敦賀発電所2号炉
ボーリング柱状図の記事欄に係るご指摘への回答
補足説明資料4
破砕部の見直しについて

令和2年6月4日
日本原子力発電株式会社

目次(補足説明資料4)

柱状図における「変質部から破砕部への変更」の記載とその性状(H20-①-1孔 深度 23.62~ 24.62m)

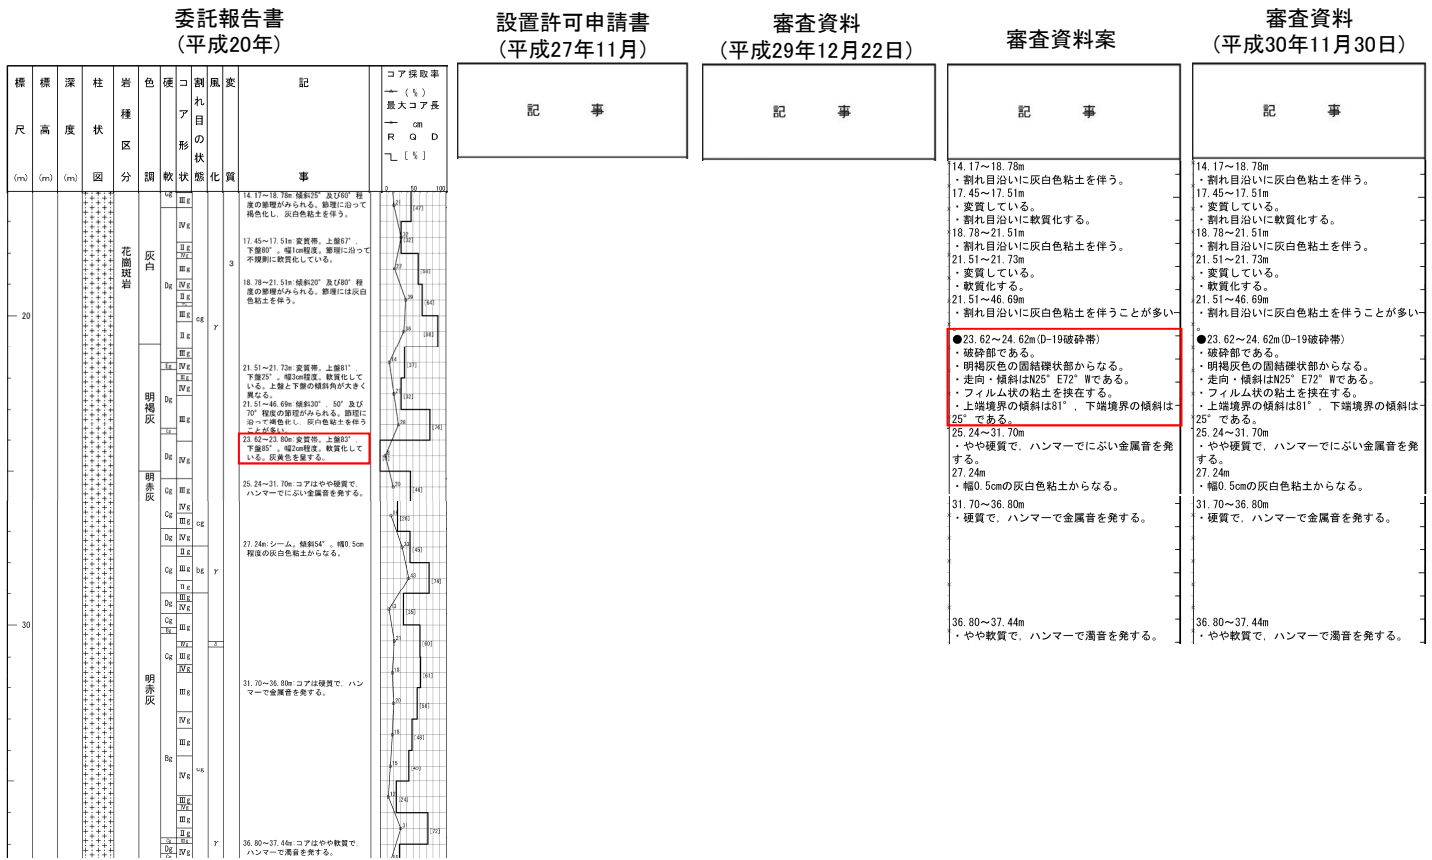
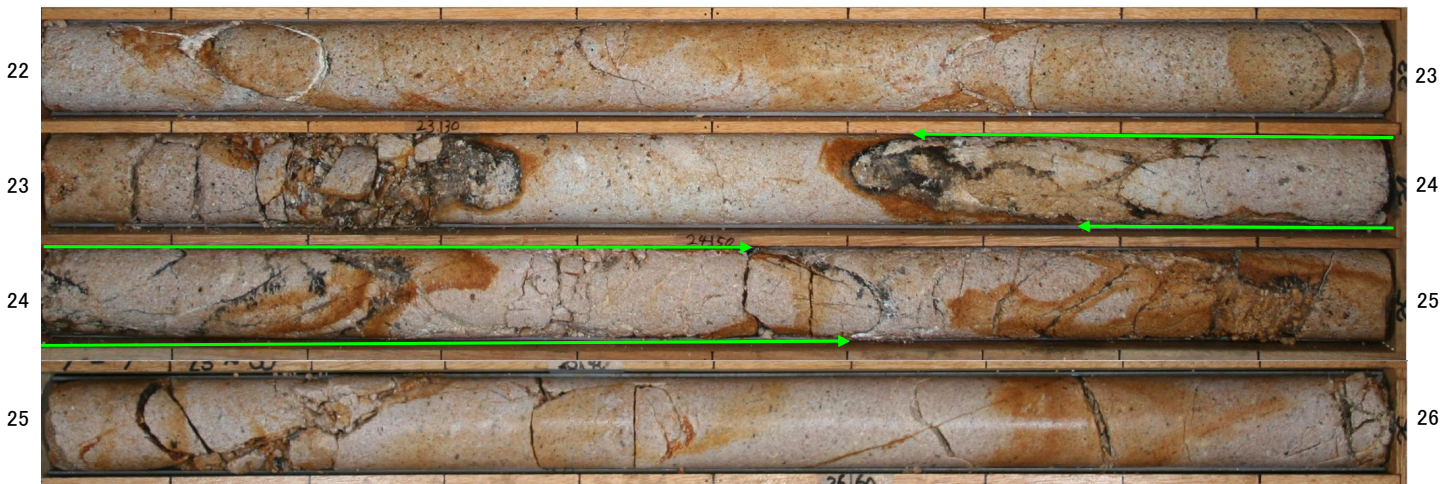
・上端面に縞状構造が認められ、それに沿って原岩組織が不明瞭な部分が分布することから、破砕部として認定した。同系統の割れ目が認められ割れ目沿いに粘土細脈を挟む範囲を破砕部とした。原岩組織が残留しており、直線的・連続的な粘土状部の分布が認められないことから、カタクレーサイトであると判断した。

委託報告書 (平成20年)	設置許可申請書 (平成27年11月)	審査資料 (平成29年12月22日)	審査資料案	審査資料 (平成30年11月30日)
23.62~23.80m 変質帯、上盤83°、下盤85°、幅2cm程度、軟質化している。灰黄色を呈する。	掲載なし	掲載なし	<p>●23.62~24.62m(D-19破砕帯)</p> <ul style="list-style-type: none"> ・破砕部である。 ・明褐色色の固結礫状部からなる。 ・走向・傾斜はN25° E72° Wである。 ・フィルム状の粘土を挟む。 ・上端境界の傾斜は81°、下端境界の傾斜は25°である。 	<p>●23.62~24.62m(D-19破砕帯)</p> <ul style="list-style-type: none"> ・破砕部である。 ・明褐色色の固結礫状部からなる。 ・走向・傾斜はN25° E72° Wである。 ・フィルム状の粘土を挟む。 ・上端境界の傾斜は81°、下端境界の傾斜は25°である。

柱状図における「変質部から破砕部への変更」の記載とその性状 (H20-①-4孔 深度 12.25～ 12.26m)

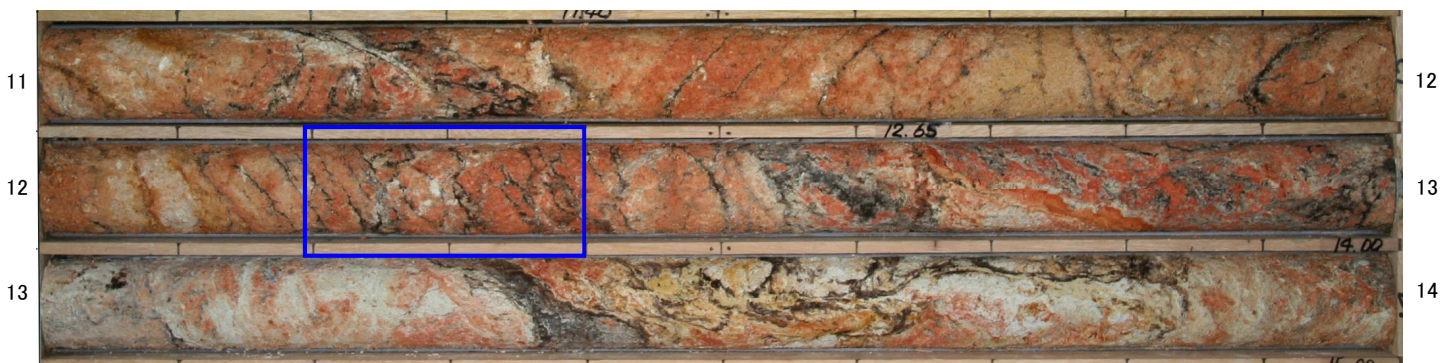
・同系統の割れ目に変位を与えるシャープな面に、細粒化した部分が伴うことから、破砕部として認定した。直線的・連続的な粘土状部の分布が認められないことから、カタクレーサイトであると判断した。

委託報告書 (平成20年)	設置許可申請書 (平成27年11月)	審査資料 (平成29年12月22日)	審査資料案	審査資料 (平成30年11月30日)
記載なし	掲載なし	掲載なし	●12.25～12.26m (f-①-2-2破砕帯) ・破砕部である。 ・灰白色の固結礫状部からなる。 ・フィルム状の粘土を挟在する。 ・境界の傾斜は40°である。	●12.25～12.26m (f-①-2-2破砕帯) ・破砕部である。 ・灰白色の固結礫状部からなる。 ・フィルム状の粘土を挟在する。 ・境界の傾斜は40°である。

柱状図における「変質部から破碎部への変更」の記載とその性状 (H20-④)-1孔 深度 9.33~ 9.61m)

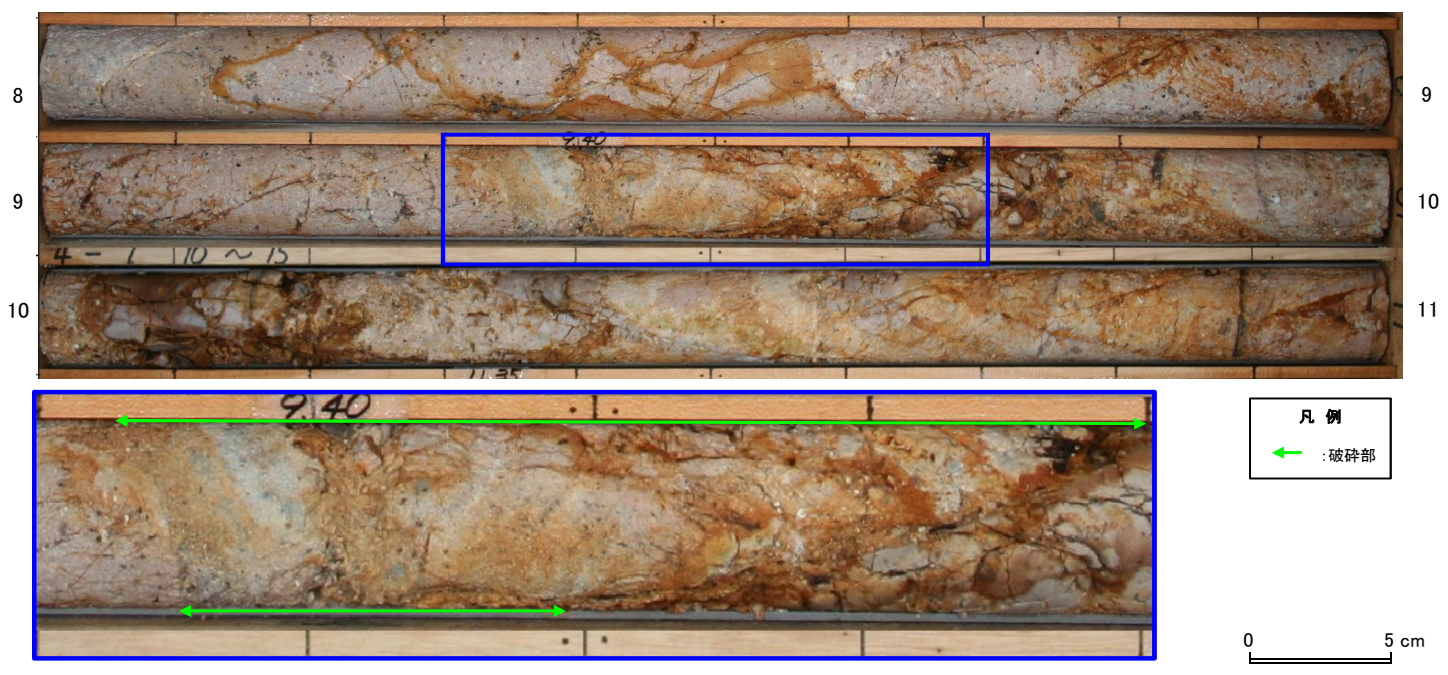
・原岩組織が不明瞭となる区間において、弱く縞状構造が認められることから、下端の石英脈により切られる区間までを破碎部として認定した。直線的・連続的な粘土状部の分布が認められないことから、カタクレーサイトであると判断した。

委託報告書 (平成20年)	設置許可申請書 (平成27年11月)	審査資料 (平成29年12月22日)	審査資料案	審査資料 (平成30年11月30日)
9.33~10.72m: 変質帯。上盤70°、下盤73°。幅41cm程度。石英脈が発達し、一部礫状を呈する。	掲載なし	掲載なし	●9.33~9.61m (f-④)-2-1破碎部 ・破碎部である。 ・にふい橙色の固結礫状部からなる。 ・走向・傾斜はN82° W45° Sである。 ・フィルム状の粘土を挟在する。	●9.33~9.61m (f-④)-2-1破碎部 ・破碎部である。 ・にふい橙色の固結礫状部からなる。 ・走向・傾斜はN82° W45° Sである。 ・フィルム状の粘土を挟在する。

柱状図における「変質部から破碎部への変更」の記載とその性状(H20-④)-2孔 深度 14.63~ 14.66m)

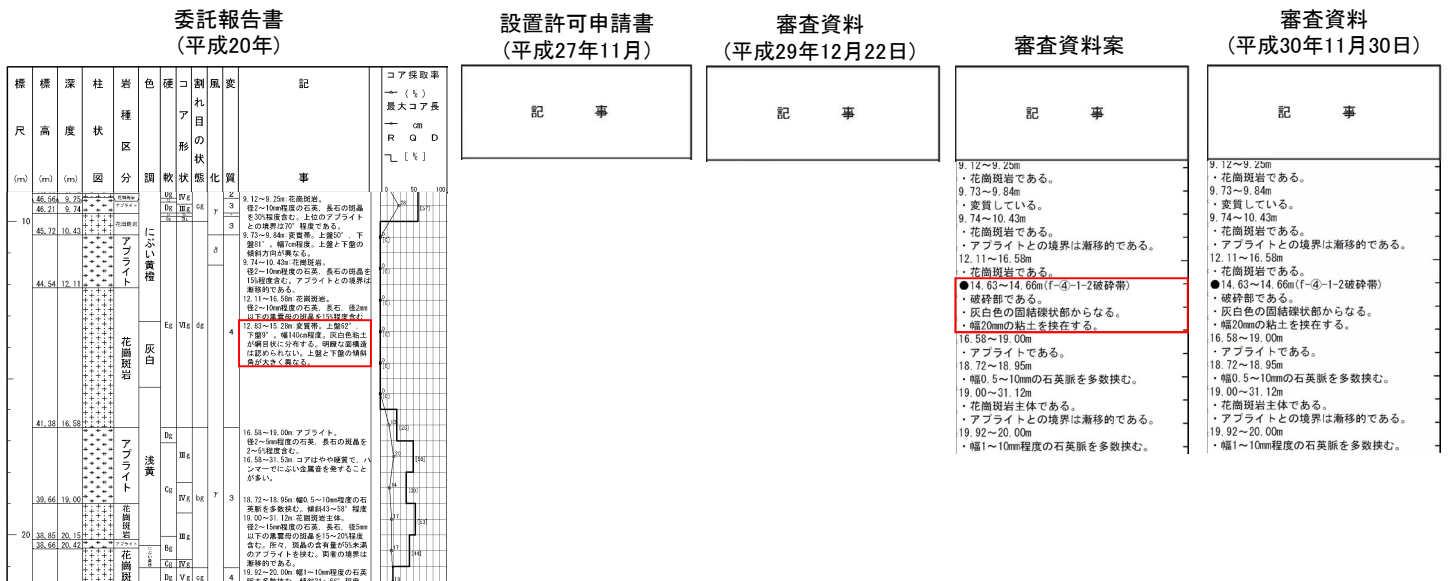
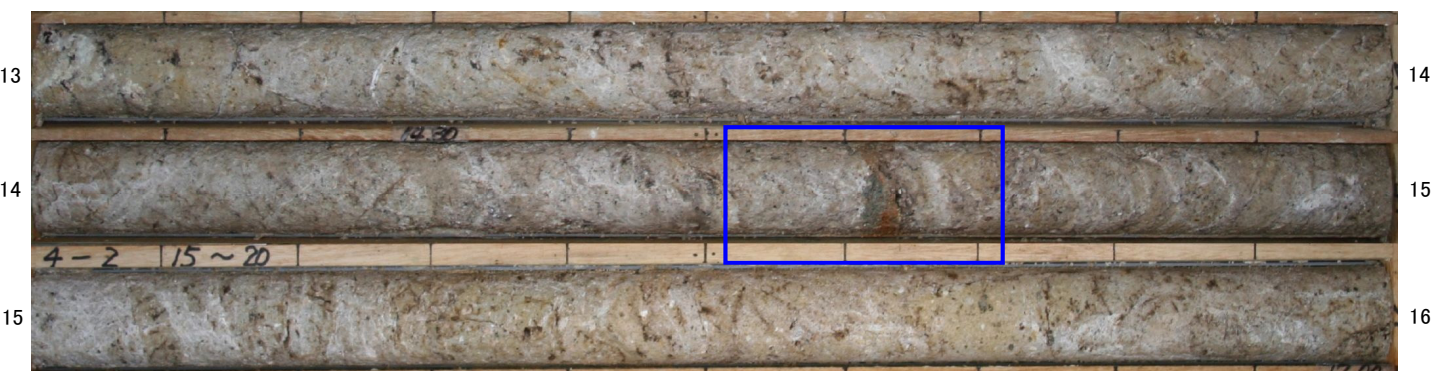
・色調の異なる縞状構造が認められることから、破碎部として認定した。直線的・連続的な粘土状部の分布が認められないことから、カタクレーサイトであると判断した。

委託報告書 (平成20年)	設置許可申請書 (平成27年11月)	審査資料 (平成29年12月22日)	審査資料案	審査資料 (平成30年11月30日)
12.83~15.28m: 変質帯。上盤62°、下盤9°。幅140cm程度。灰白色粘土が網目状に分布する。明瞭な面構造は認められない。上盤と下盤の傾斜角が大きく異なる。	掲載なし	掲載なし	●14.63~14.66m(f-④)-1-2(破碎帯) ・破碎部である。 ・灰白色の固結礫状部からなる。 ・幅20mmの粘土を挟む。	●14.63~14.66m(f-④)-1-2(破碎帯) ・破碎部である。 ・灰白色の固結礫状部からなる。 ・幅20mmの粘土を挟む。

柱状図における「変質部から破砕部への変更」の記載とその性状 (H20-④-2孔 深度 74.45～74.50m)

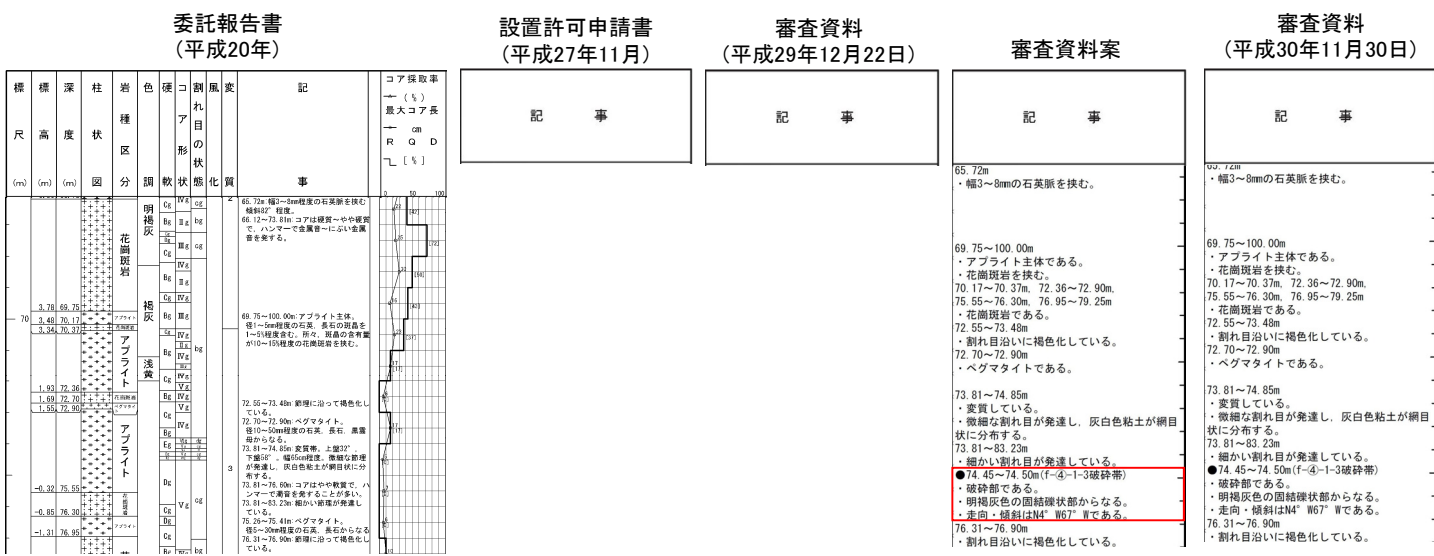
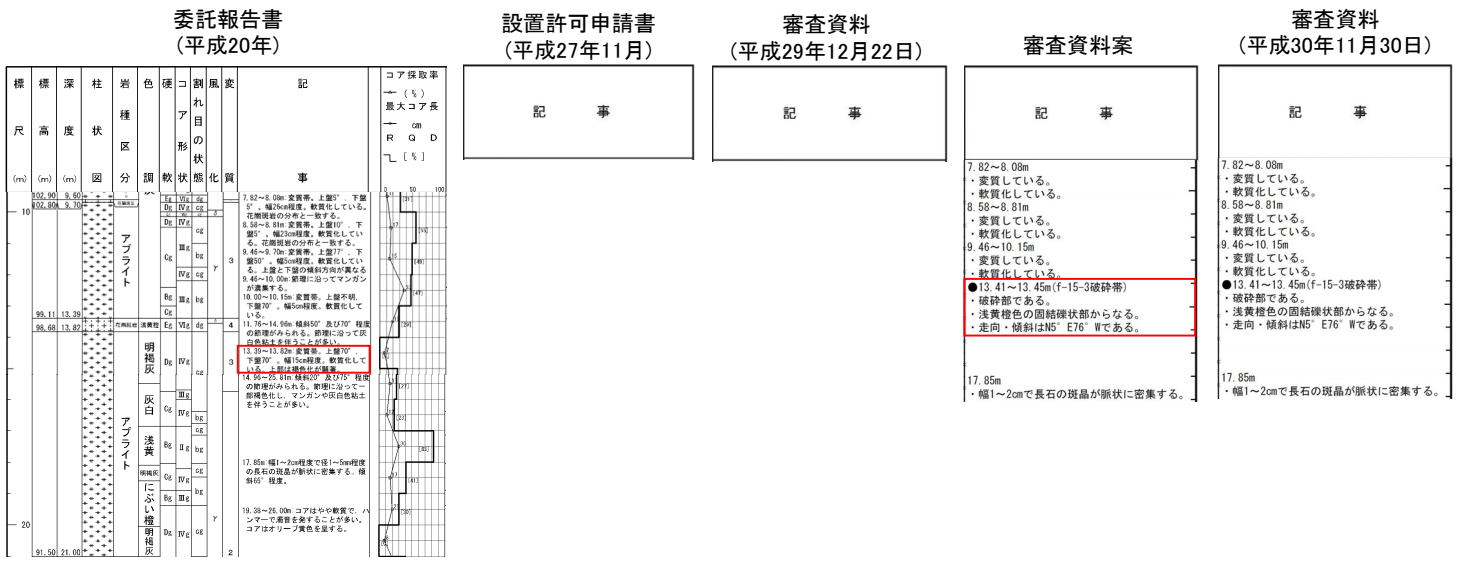
・礫状部に粒径の違いによる縞状構造が認められることや、粒子の定向配列が認められることから、破砕部として認定した。直線的・連続的な粘土状部の分布が認められないことから、カタクレーサイトであると判断した。

委託報告書 (平成20年)	設置許可申請書 (平成27年11月)	審査資料 (平成29年12月22日)	審査資料案	審査資料 (平成30年11月30日)
記載なし	掲載なし	掲載なし	<ul style="list-style-type: none"> ●74.45～74.50m (F-④-1-3破砕帯) ・破砕部である。 ・明褐灰色の固結礫状部からなる。 ・走向・傾斜はN4° W67° Wである。 	<ul style="list-style-type: none"> ●74.45～74.50m (F-④-1-3破砕帯) ・破砕部である。 ・明褐灰色の固結礫状部からなる。 ・走向・傾斜はN4° W67° Wである。

柱状図における「変質部から破砕部への変更」の記載とその性状 (H20-④-3孔 深度 13.41~13.45m)

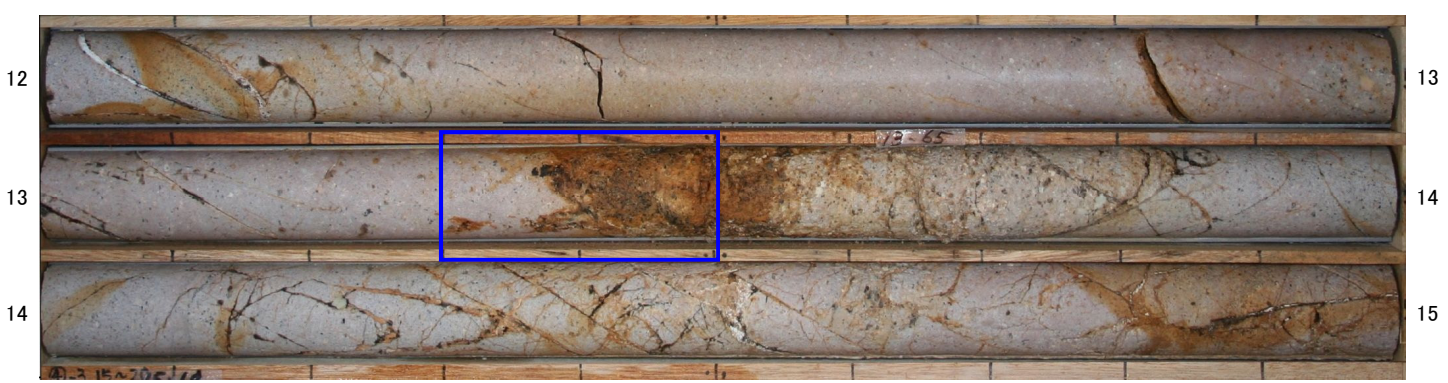
・同系統の割れ目が複数認められ、それによって原岩組織が不明瞭な部分が分布することから、機械割れにより性状が不明瞭な部分を含め破砕部として認定した。直線的・連続的な粘土状部の分布が認められないことから、カタクレーサイトであると判断した。

委託報告書 (平成20年)	設置許可申請書 (平成27年11月)	審査資料 (平成29年12月22日)	審査資料案 (平成30年11月30日)
13.39~13.82m: 変質帯、上盤70°、下盤70°、幅15cm程度。軟質化している。上部は褐色化が顕著。	掲載なし	掲載なし	●13.41~13.45m (f-15-3破砕帯) ・破砕部である。 ・淡黄褐色の固結礫状部からなる。 ・走向・傾斜はN5° E76° Wである。

柱状図における「変質部から破砕部への変更」の記載とその性状(H20-④-5孔 深度 38.73~ 38.74m)

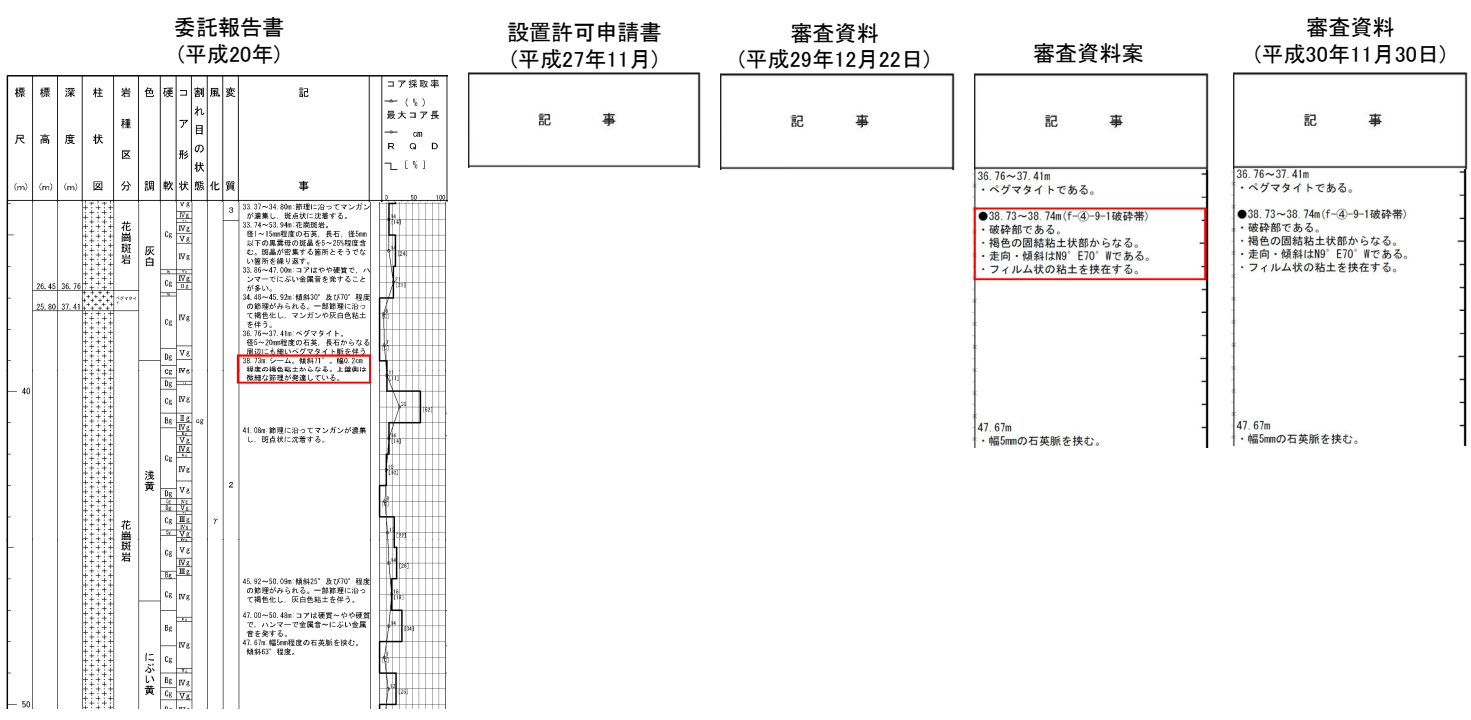
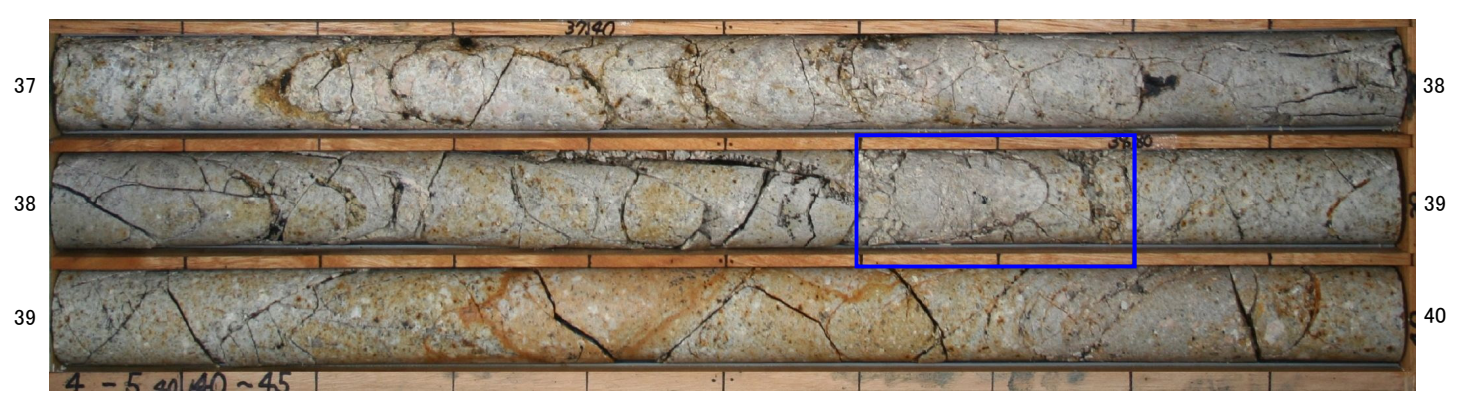
・粘土状部に沿って、原岩組織が不明瞭となる部分が分布していることから、破砕部として認定した。直線的・連続的な粘土状部の分布が認められないことから、カタクレーサイトであると判断した。

委託報告書 (平成20年)	設置許可申請書 (平成27年11月)	審査資料 (平成29年12月22日)	審査資料案 (平成30年11月30日)
38.73m: シーム。傾斜71°。幅0.2cm程度の褐色粘土からなる。上壁側は微細な節理が発達している。	掲載なし	掲載なし	<ul style="list-style-type: none"> ●38.73~38.74m (f-④-9-1破砕帯) ・破砕部である。 ・褐色の固結粘土状部からなる。 ・走向・傾斜はN9° E70° Wである。 ・フィルム状の粘土を挟在する。
